Spoorviaduct Heumensebaan - Molenhoek

Onderzoek plaatsing
verkeersregelinstantatie

Opdrachtgever	Gemeente Mook en Middelaar
Titel rapport	Spoorviaduct Heumensebaan
Kenmerk	017567.20240521.N01.1
Datum publicatie	21 mei 2024
Projectleider Goudappel	5.1.2e 5.1.2e
Projectteam Goudappel	5.1.2e 5.1.2e 5.1.2e 5.1.2e
Projectteam opdrachtgever	5.1.2e 5.1.2e
Status	Definitief

Afbeelding 3.2. Ontwerpsuggestie kruispunt Heumensebaan – Lindenlaan

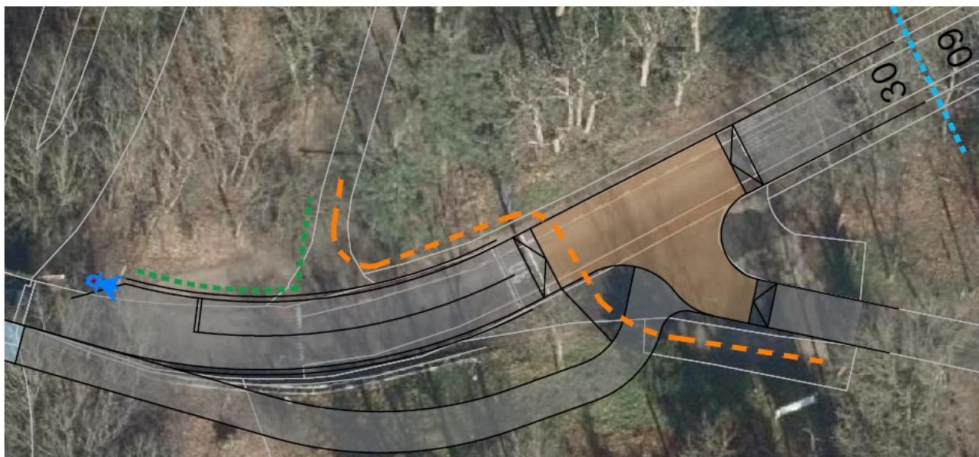
- Het kruispunt Lindenlaan – Heumensebaan is door het beperkte zicht en het al dan niet toepassen van een VRI met een om en om regeling op het viaduct een lastige verkeerssituatie met een sterk verhoogde rijtaak.
- Om de situatie overzichtelijker en simpeler te maken is het niet wenselijk om fietsers/ voetgangers diagonaal over het kruispunt te laten rijden.
- Door het fietspad langs de Lindenlaan eerder te beëindigen (auto en fiets mengen) ontstaat er een eenvoudiger voorrangssituatie. Door het kruisingsvlak Heumensebaan-Lindenlaan een andere/ afwijkende kleur te geven, kan de rijtaak "kruispunt" onderscheiden worden van de rijtaak "brug". Hiermee trek je de voorrangssituaties (gelijkwaardig kruispunt en om en om regeling) uit elkaar, waardoor de rijtaak opgeknijpt wordt in kleine stapjes, wat het vereenvoudigd.

Het is voor fietsverkeer duidelijk, dat ze van en naar de Lierdwarweg kunnen fietsen vanaf het viaduct of de Lindenlaan. Door het fietspad langs de Lindenlaan voor het kruispunt te beëindigen, is er de keuze:

*ga ik de hoofdrijbaan op en kan ik rechtdoor/linksaf
of
blijf ik in het gemengde gebied en ga ik over het viaduct.*

Door het fietspad aan te sluiten op het gemengde gebied, maak je duidelijk dat het om een gemengd gebied gaat. Juist het aansluiten van fietspad én voetpad op het gemengde deel zorgt voor het gevoel van gemengd gebied. Wanneer je het fietspad direct aan de hoofdrijbaan koppelt, ontstaat het gevoel dat je de stoep op gaat om over het nieuwe viaduct te fietsen.

Afbeelding 3.3. Ontwerpsuggestie zijde Jachtslot Mookerheide

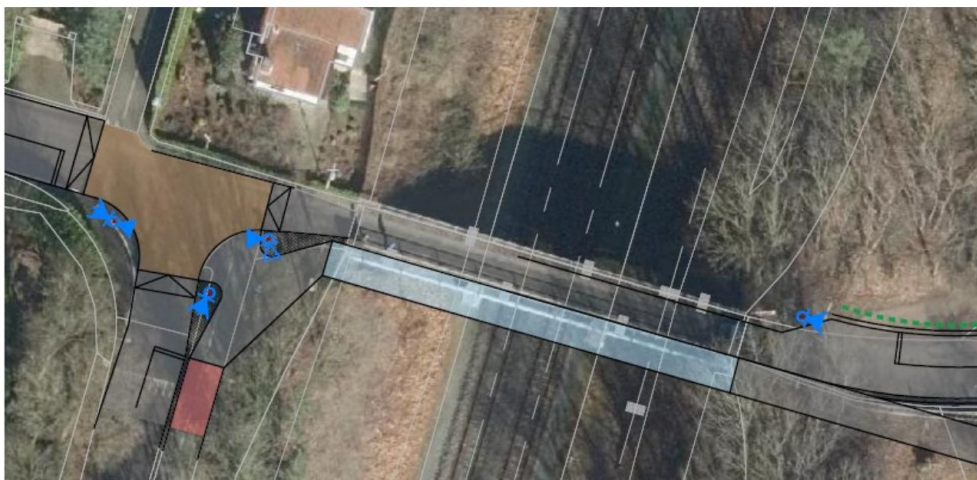
- Door het nieuwe viaduct is er de mogelijkheid om het gebied ervoor beter in te richten. Tussen 5.1.2e en het viaduct wordt geen eenduidig en rustig mentaal beeld opgeroepen van de te verwachten situatie.

- Wanneer de verschillende acties voor weggebruikers duidelijk en één voor één worden geïntroduceerd en afgehandeld kan de rijtaak versimpeld worden. Een overgang van 60 naar 30 is de eerste aanpassing die gedaan moet worden. Hiermee geef je aan dat er 'iets' gaat gebeuren waarvoor de snelheid lager moet zijn.

- Daarna komt het kruispunt/ aansluiting met Jachtslot Mookerheide. Dit is een logische plek om fietsers en voetgangers naar de zuidzijde van de Heumensebaan te geleiden. Hier is al een natuurlijke dwarsrelatie/ afslaan beweging waar overstekende/afslaan fietsers in het verwachtingspatroon passen. Na het kruispunt komen dan de acties die te maken hebben met het smalle viaduct en de daarbij horende voorrangsregels.
